ZAC Seguin-Rives de Seine

Enquête publique du 6 juillet au 21 août 2020 au titre
de la loi sur l'eau

Rapport d'enquête

Figure 1 - Schéma de principe de gestion des eaux pluviales - Trapèze est

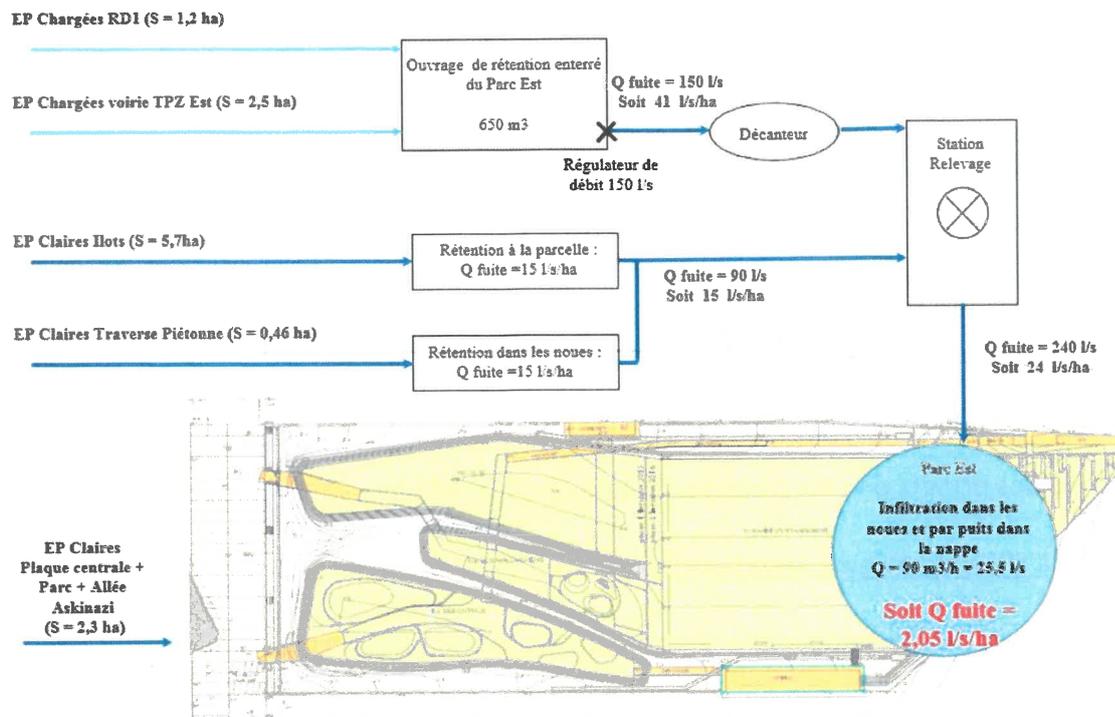
Question 9

Réponse de la SPL Val de Seine Aménagement.

Le devenir des eaux claires et chargées est précisé ci-dessous :

Coupe B
Interface avec jardin creux du îlot privé

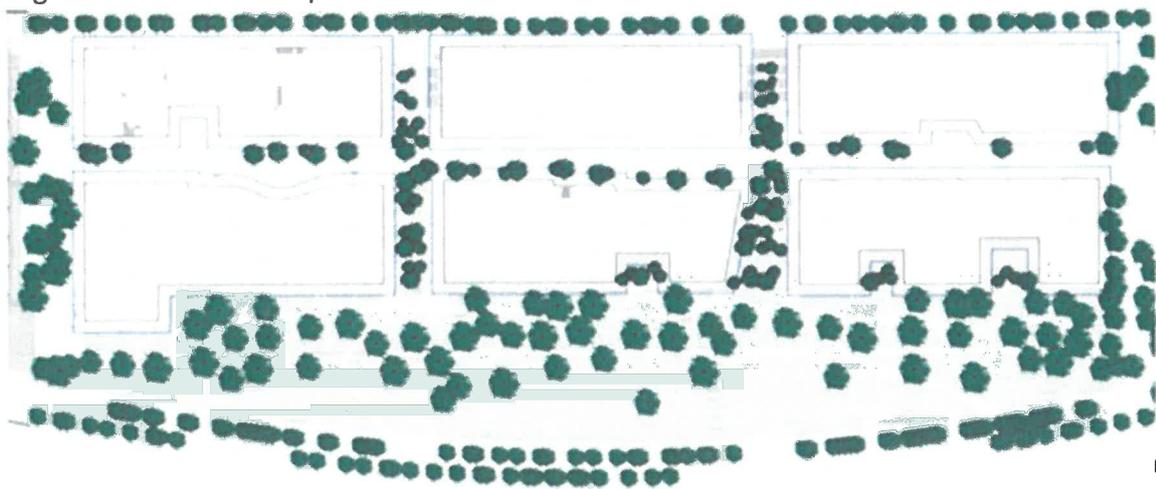
Question 13.

Parmi les points développés dans la lettre du 17 août du Collectif Vue sur l'île Seguin traitant des réponses insatisfaisantes apportées par SPL aux avis de la MRAE, beaucoup d'entre eux abordent des sujets qui n'entrent pas dans le champ de la loi sur l'eau.

Il y a cependant un aspect évoqué qui est également repris dans d'autres observations, c'est la notion d'îlot de chaleur qui prend toute son importance dans le cadre du réchauffement climatique et que l'association juge qu'il n'est pas tenu compte des études réalisées sur le confort climatique.

Il est demandé à SPL de développer cet aspect et, le cas échéant, d'apporter des éléments complémentaires de réponse aux avis de la MRAE sur ce point particulier.

Réponse de la SPL Val de Seine Aménagement.

Les principes d'insertion paysagère des espaces publics ainsi que l'adaptation des éléments aux enjeux du changement climatique sont décrits dans le §5.1 du Tome 2 du DAEU « Vulnérabilité du projet au changement climatique et aux catastrophes majeures ». Ceux-ci

A terme, l'île Seguin comprendra environ 58% d'espaces publics ou ouverts au public représentant 65 % d'espaces paysagers, dont un jardin pour 25% . Environ 400 nouveaux arbres minimum y seront plantés.

Les arbres des espaces publics seront tous majoritairement plantés en pleine terre, à l'exception d'une bande de 10 mètres sous le jardin, où 2 m minimum de terre seront garantis. Les arbres des espaces privés ouverts au public (percées) respecteront une épaisseur de terre végétale (hors complexe d'étanchéité, hors drainage et couche de paillage) de 1,50 m minimum afin de garantir le bon développement des arbres dans le temps.

Par ailleurs, conformément au PLU de la Ville de Boulogne Billancourt, environ 50% des surfaces des toitures des bâtiments de la partie centrale et de la pointe amont seront végétalisées avec une épaisseur de terre d'au moins 30 cm.
